MUNICIPALIDAD DE ASUNCIÓN

DESAGÜE PLUVIAL
ACCESO BAÑADO SUR (CARACOLITO)
PLANO GENERAL

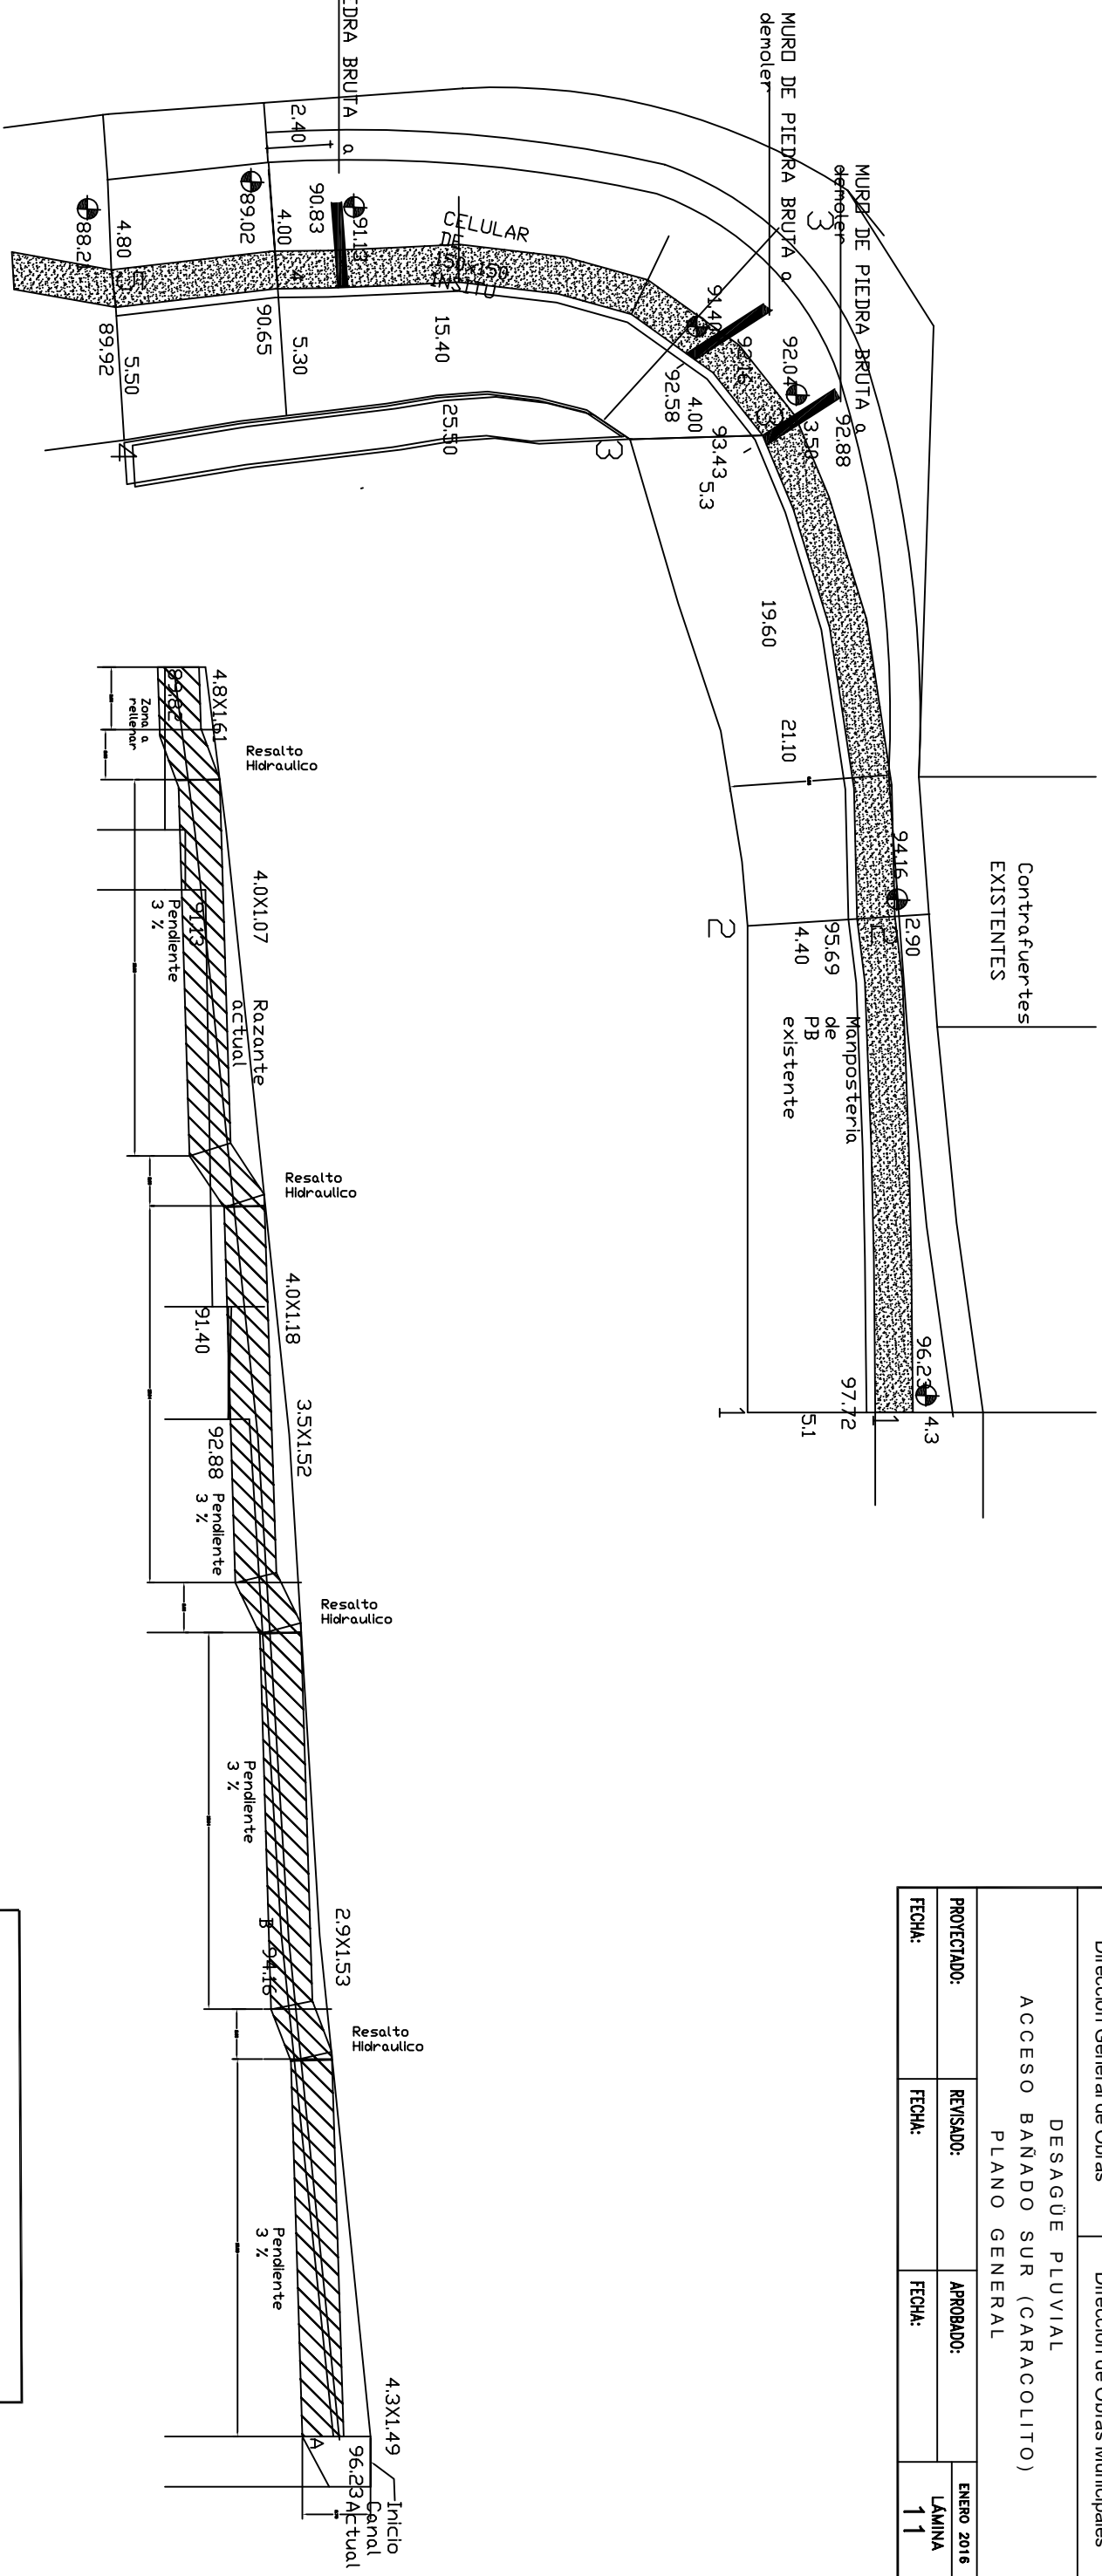
Observacion la pendiente de el canal de 150X150 tendra una pendiente de 3% en tramos de 15 metros, ajustando en los resaltos a ejecutar
